**Avis délibéré
de la Mission régionale d'autorité environnementale
Provence-Alpes-Côte d'Azur sur la révision générale du plan
local d'urbanisme (PLU) de La Celle (83)**

N°MRAe
2021APACA22 / 2833

Avis du 20 mai 2021 sur la révision générale du plan local d'urbanisme (PLU) de La Celle (83)

Figure 4: Localisation de l'ER 11 (entouré en rouge) sur le plan de zonage général (à gauche) et le plan de zonage du risque d'inondation (la couleur rose clair désignant un aléa ruissellement résiduel et rose foncé un aléa faible).

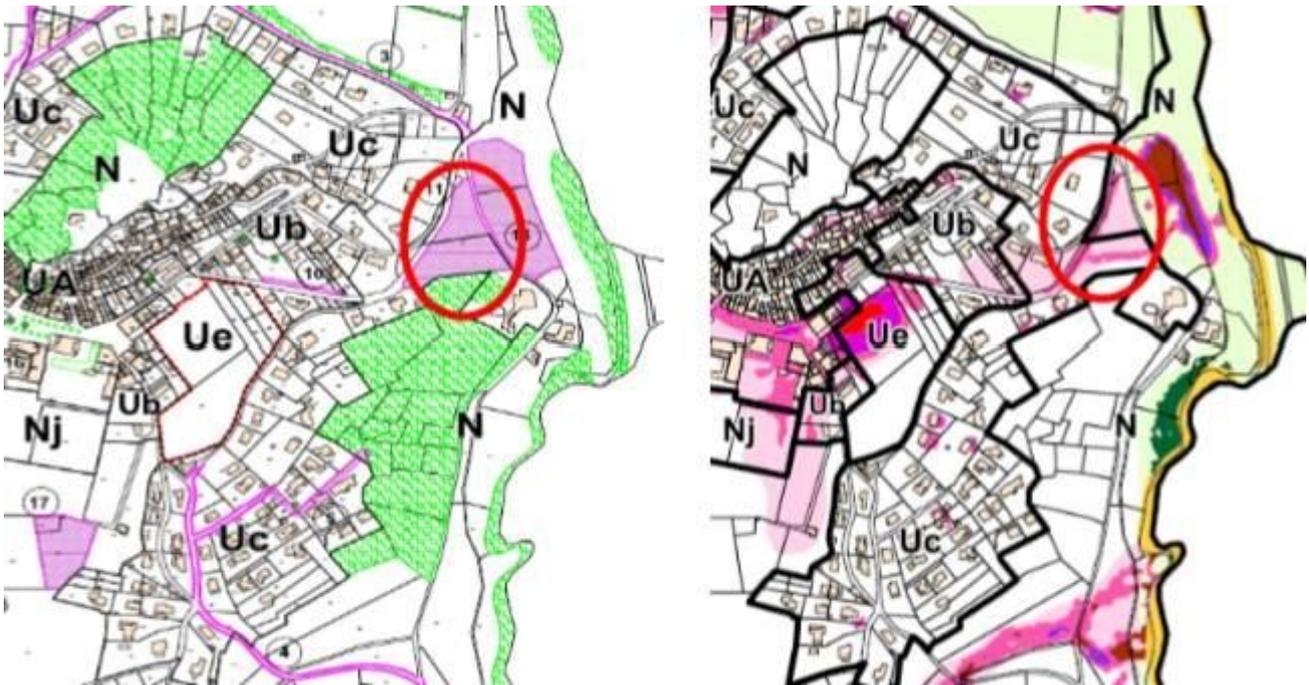
La MRAe relève que le PLU révisé délimite un emplacement réservé (ER 11), pour la réalisation d'une opération mixte de logements et d'une aire de covoiturage. Ce secteur, situé en entrée de ville, est en zone naturelle à proximité d'espaces boisés classés et en zone d'aléa inondation résiduel par ruissellement (selon « l'étude inondation et ruissellement » jointe au dossier). L'aménagement de ce

secteur est donc potentiellement concerné par des enjeux touchant à la préservation du milieu naturel et des paysages ainsi qu'à la prise en compte du risque d'inondation.

Le dossier ne fournit cependant aucune évaluation des incidences de l'aménagement de ce secteur sur les thématiques précitées. En particulier s'agissant du risque d'inondation, le positionnement de zones de développement dans des secteurs à risques (certes hors aléa fort) et dans un contexte de changement climatique est à justifier par l'analyse et la comparaison avec d'autres localisations possibles où la population et les utilisateurs de la zone seraient moins exposés. En outre, ce secteur n'est pas intégré dans le calcul de la consommation foncière du PLU révisé.

La MRAe recommande d'évaluer les incidences de l'aménagement projeté du secteur délimité par l'emplacement réservé 11, en particulier au titre de la prise en compte du risque d'inondation (exposition des occupants et des biens, éventuelle aggravation du risque par imperméabilisation et modification des écoulements).

Figure 5: Vue aérienne du STECAL AST1 (source : p.138 - EI)

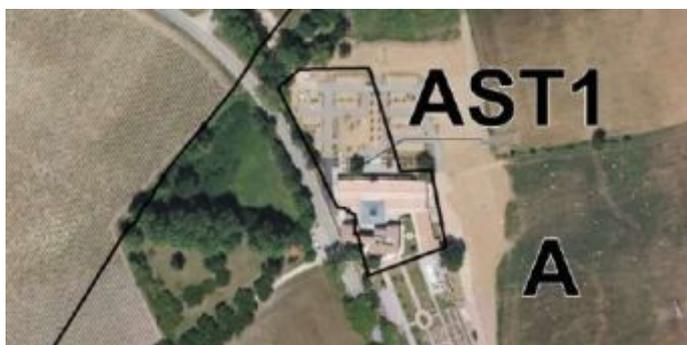
La MRAe relève que le dossier ne contient pas de carte permettant d'avoir une vision globale des STECAL sur le territoire de la commune et de se rendre compte facilement de leur localisation vis-à-vis des risques naturels et de la trame verte et bleue communale. Par ailleurs, à l'exception du STECAL AST1, ces projets impliquent une consommation d'espaces au sein de secteurs naturels préservés. Les secteurs concernés sont potentiellement soumis à un risque de feu de forêt du fait de leur environnement boisé et, pour deux d'entre eux (NST1 et AST2), concernés par le risque d'inondation par ruissellement. Ils sont également localisés en bordure (NST1 et NST2) ou à l'intérieur (AST2) d'un corridor écologique identifié par la TVB communale. Le STECAL AST2 est, de plus, situé dans le périmètre de protection éloigné du forage du Vallon (cf paragraphe dédié à la ressource en eau *infra*). Or, le dossier ne donne pas assez d'éléments pour justifier de l'implantation de ces STECAL, dispositif à caractère exceptionnel. Il manque une analyse globale sur le territoire communal des besoins d'hébergements touristiques. En outre, les descriptions des projets envisagés sont succinctes (capacité d'accueil, conditions d'implantation des futurs hébergements non précisées) et le dossier n'évalue pas leurs incidences sur le milieu naturel. De même, en matière d'assainissement des eaux usées, les quatre Stecal sont situés dans des zones non desservies par le réseau collectif et les informations fournies ne permettent pas de s'assurer de leur absence d'incidences sur le milieu récepteur. En conséquence, la MRAe estime que la justification des STECAL et l'analyse de leurs incidences sur l'environnement sont incomplètes.

La MRAe recommande de justifier l'implantation de quatre STECAL par une analyse globale à l'échelle du territoire communal du besoin d'hébergements touristiques. La MRAe recommande également de renforcer la description des projets et de procéder à une évaluation de leurs incidences.

Figure 9: Extrait de la carte du réseau écologique du SCoT Provence Verte, la commune de La Celle est entourée en rouge (source : DOO du SCoT)

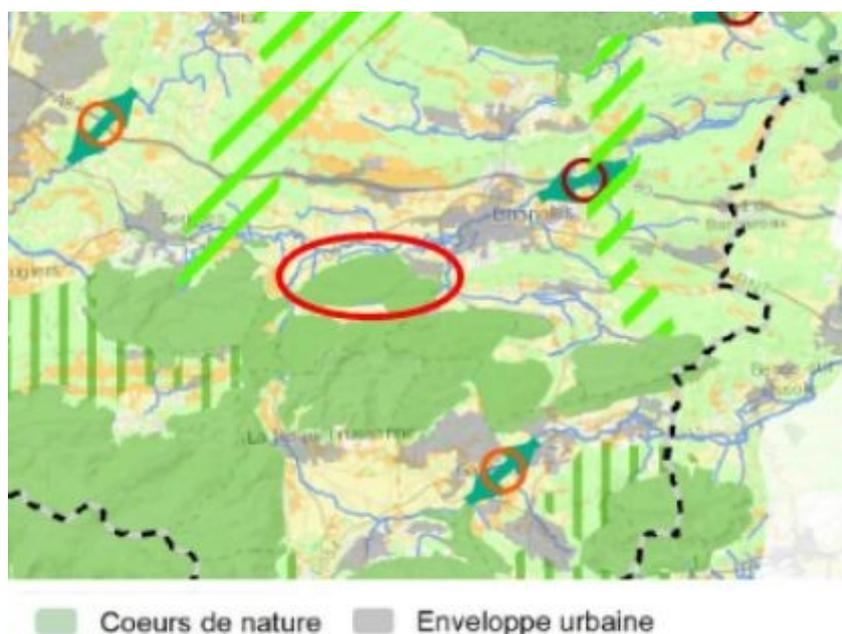
Néanmoins, la MRAe relève que l'ensemble des dispositions du SCoT n'a pas été pris en compte et que ces 130 ha sont situés dans des « cœurs de nature » identifiés par le DOO du SCoT et pour lesquels il est précisé :

Pour la MRAe, la compatibilité de ce déclassement avec le SCoT n'est donc pas suffisamment justifiée.

La MRAe recommande de justifier la compatibilité du déclassement de 130 ha de zone naturelle en zone agricole (Af) avec le SCoT Provence Verte Verdon et la cohérence du règlement avec le PADD.

Figure 11: Localisation des secteurs faisant l'objet d'une modification de classement, de N en A, au PLU révisé (source : p.117 du rapport de présentation)

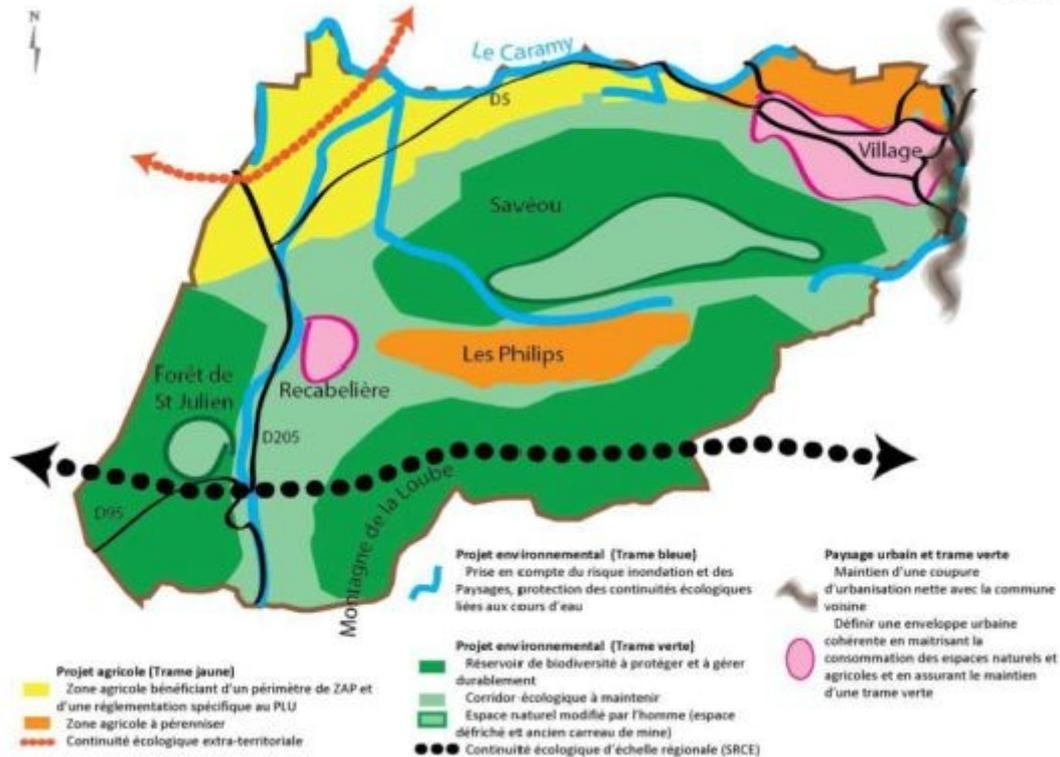
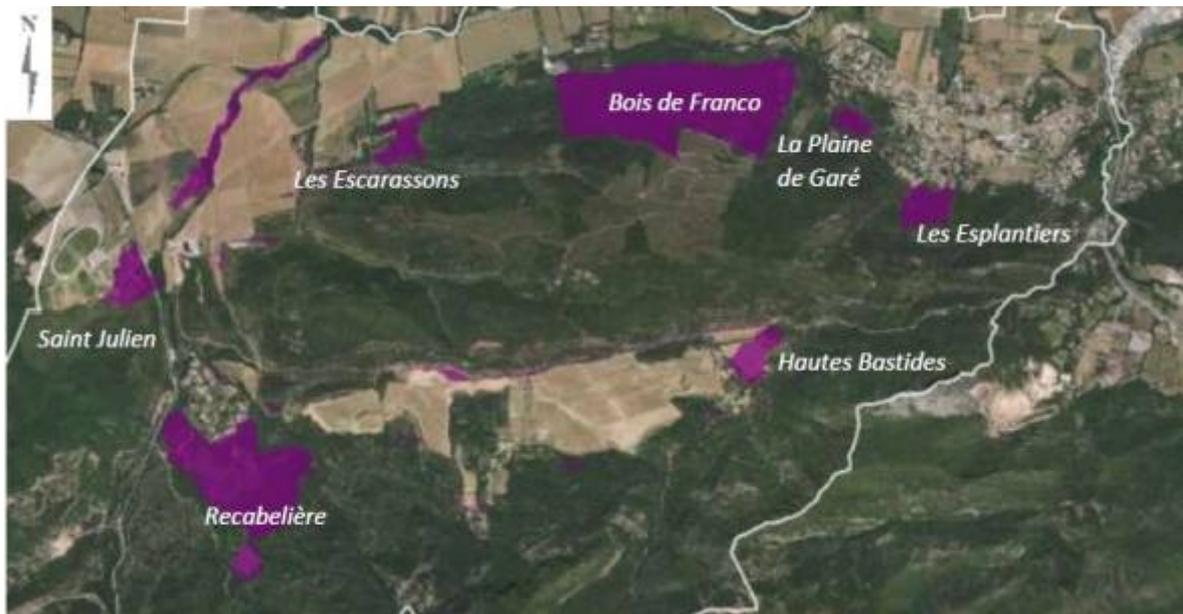
La superposition de la carte de la trame verte et bleue du PADD (figure 10) et de la localisation des espaces déclassés (figure 11), montre que ces derniers se trouvent en grande partie au niveau d'un « réservoir de biodiversité à protéger » ou d'un « corridor écologique à maintenir ».

La garantie de la cohérence du PADD et du règlement ne semble donc pas assurée.

Figure 12: Localisation des EBC ajoutés (pois verts) et supprimés (en rose) par le PLU révisé (source : p. 150 du rapport de présentation)

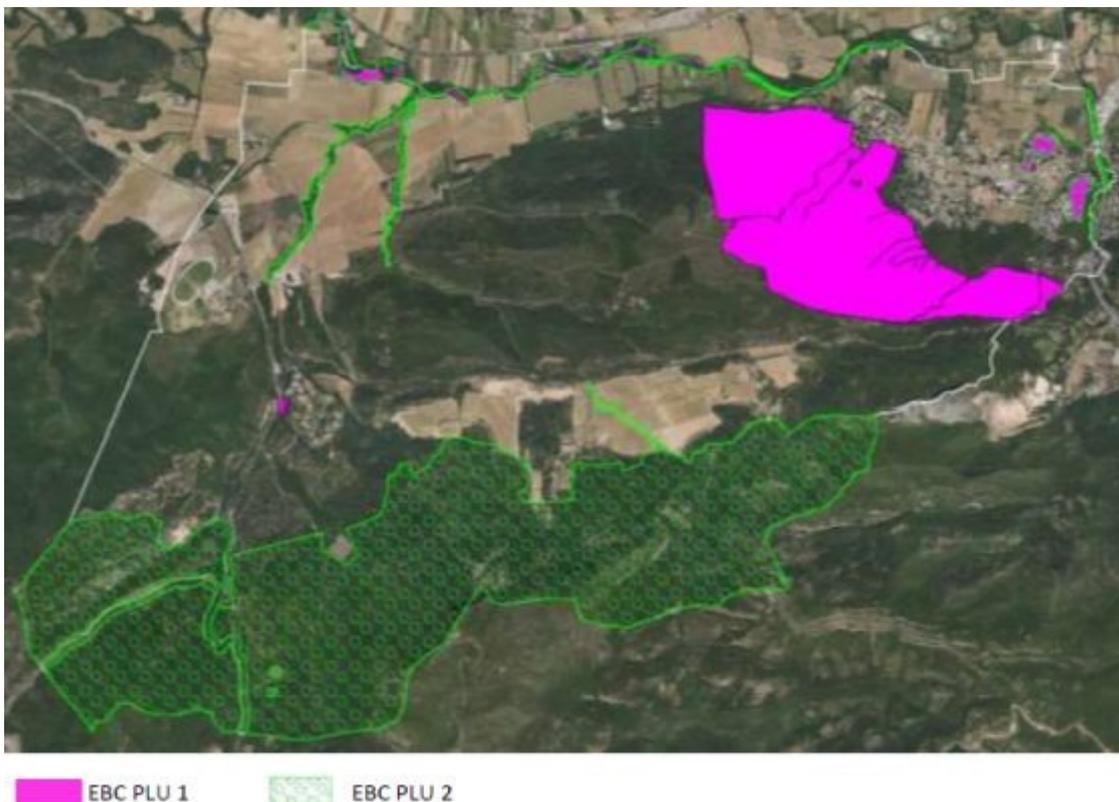
La MRAe relève que la superficie totale des EBC supprimés n'est pas précisée. En outre, pour les secteurs situés au sud du village, la suppression des EBC manque de justification. Le rapport de présentation indique que cette protection a été supprimée, car « ils sont concernés pour partie par des espaces pâturés, gérés par un plan simple de gestion (conf. partie 2.5 du présent rapport de présentation) [...] ». Or, le paragraphe relatif au pastoralisme et la carte associée (p. 35 – RP) n'identifient pas cette zone comme faisant partie d'espaces pâturés.

La MRAe recommande de compléter la justification relative à la suppression du classement en EBC des secteurs situés au sud du village.
